**REGIONE
PIEMONTE**Direzione Pianificazione
e Gestione Urbanistica

**Allegato "A" alla Deliberazione della Giunta Regionale n° 17-12543
in data 24 MAG. 2004 relativa all'approvazione della Variante generale al P.R.G.C. vigente
del Comune di Buttigliera Alta**

**Elenco modificazioni introdotte "ex officio" ai sensi dell'11° comma dell'art. 15 della
L.R. 5.12.1977 n° 56 e s.m.i..**

Estratto dalla
Tav. 48 CARTA DI SINTESI

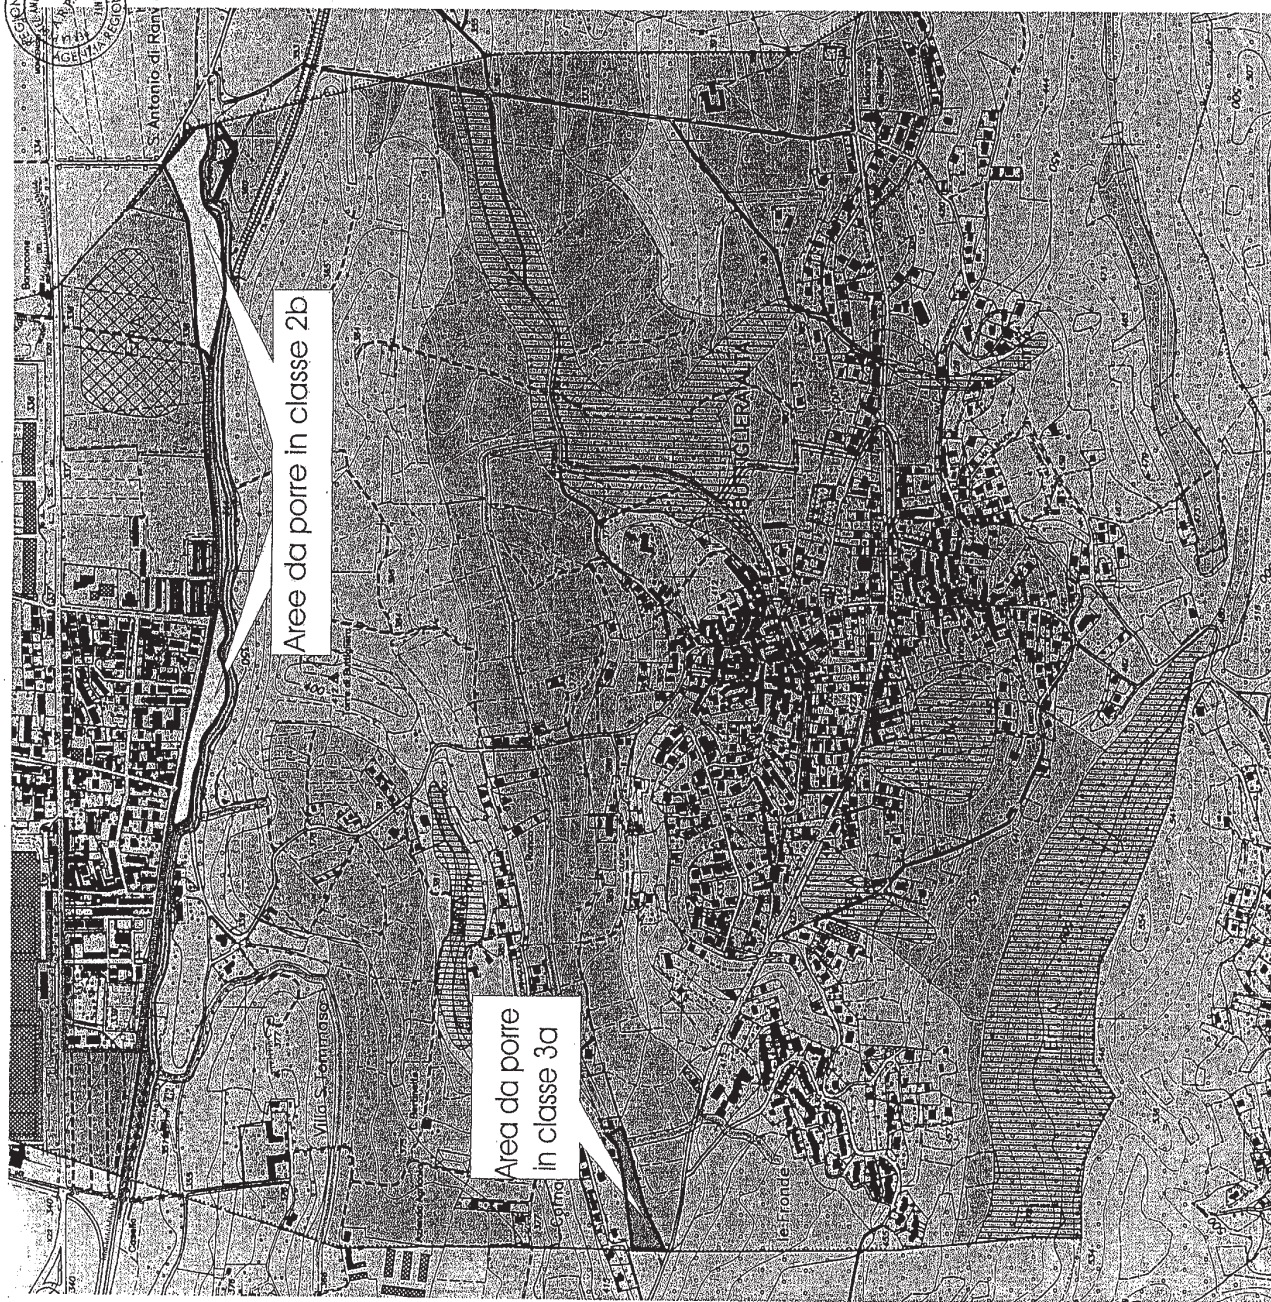
Si inserisca in classe 3a l'intera area avente forma trapezia posta ad ovest dell'area di classe 3b2 in Loc. Cornaglio, fino al confine con il Comune di Avigliana (Cfr. Allegato 1).

Si inseriscano in classe 2b le due aree classificate 1 ed ubicate a nord del canale di Rivoli (una a sud di Loc. Ferriera e l'altra in corrispondenza della precettoria di Sant'Antonio di Ranverso (Cfr. Allegato 1).

Frane segnalate da IFFI
Base cartografica: C.T.R.

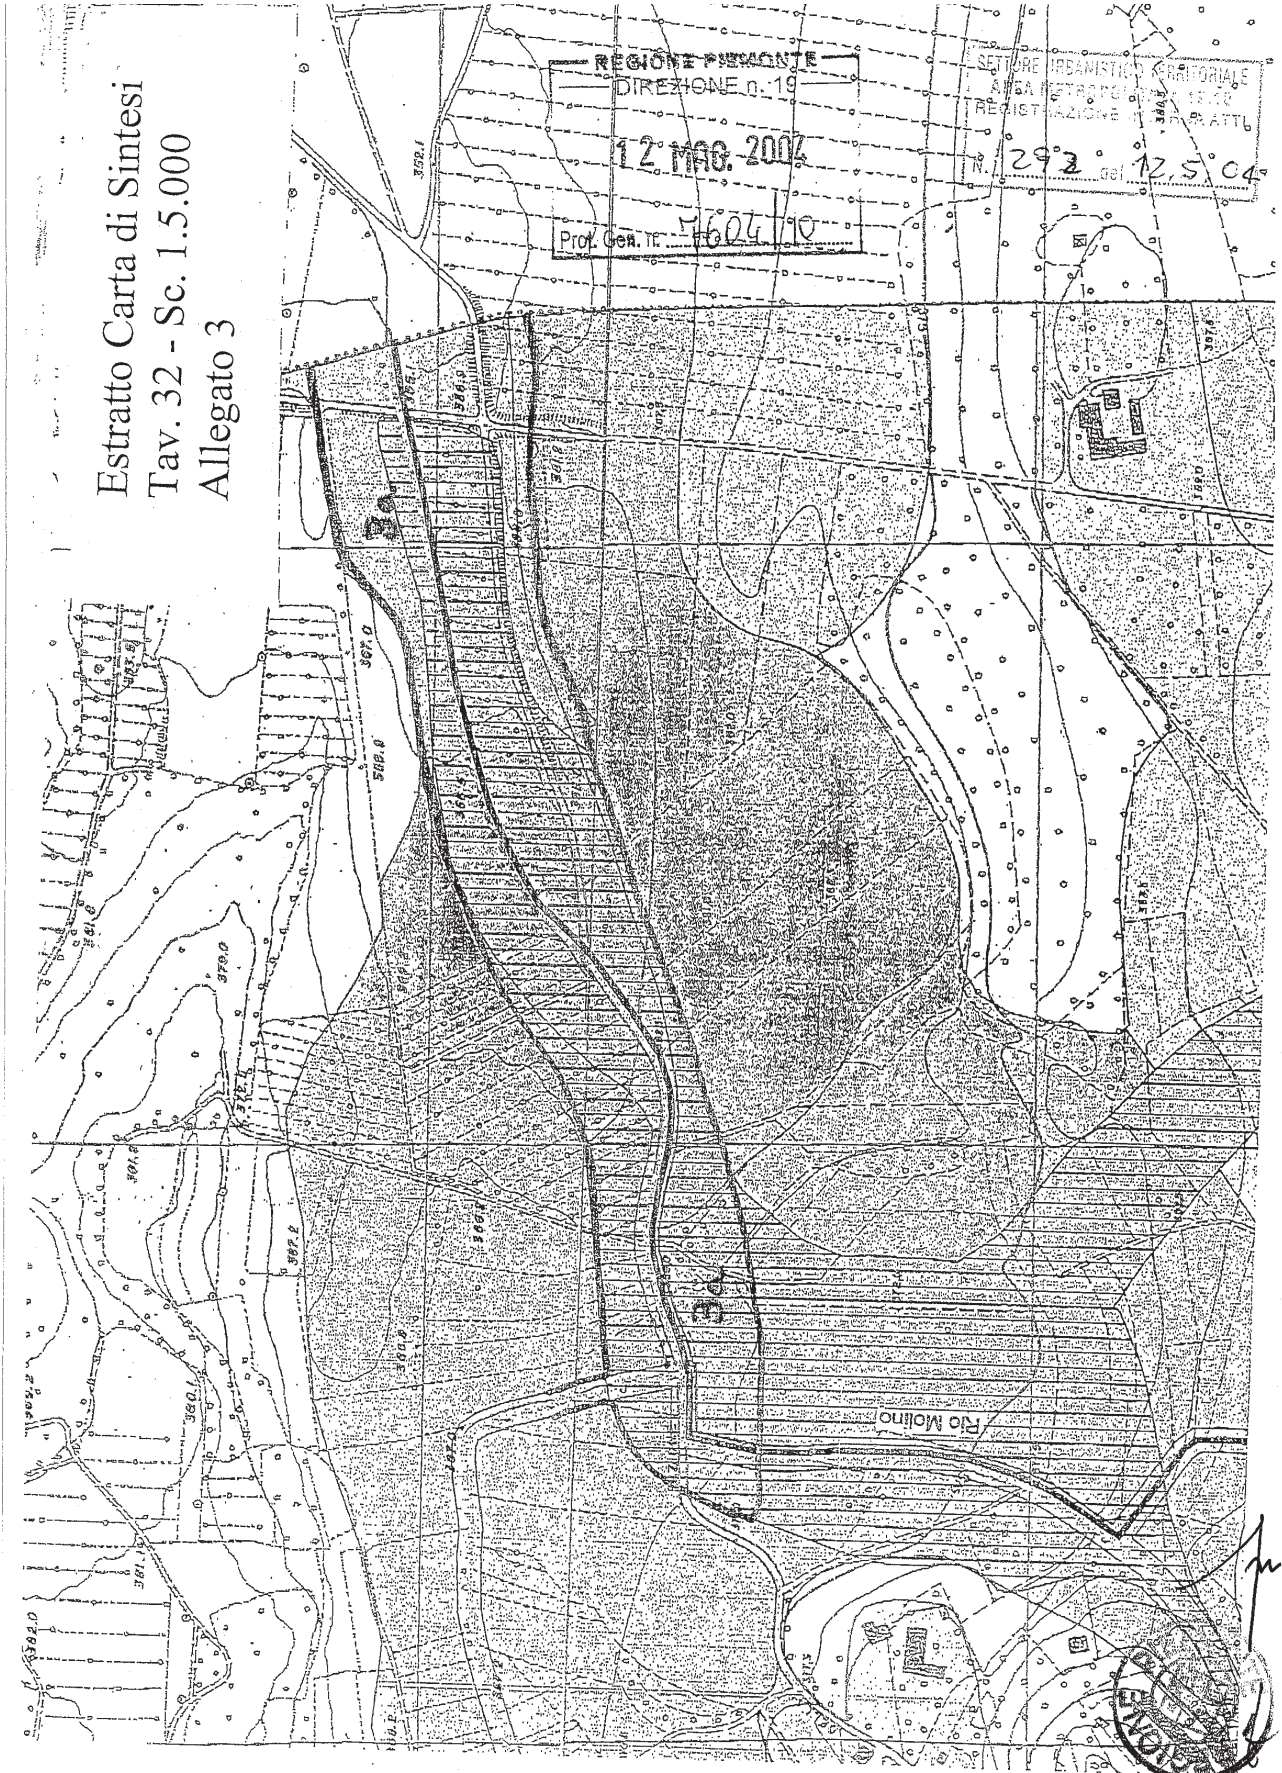
Si assoggettino al vincolo di inedificabilità ex articolo 13 della L.R. 56/77, le aree corrispondenti alle frane, così come riportate nella cartografia IFFI (cfr. Allegato 2, in cui è riportato - sulla CTR - il perimetro delle tre frane), unitamente ad una fascia di rispetto perimetrale di ampiezza 50 m..
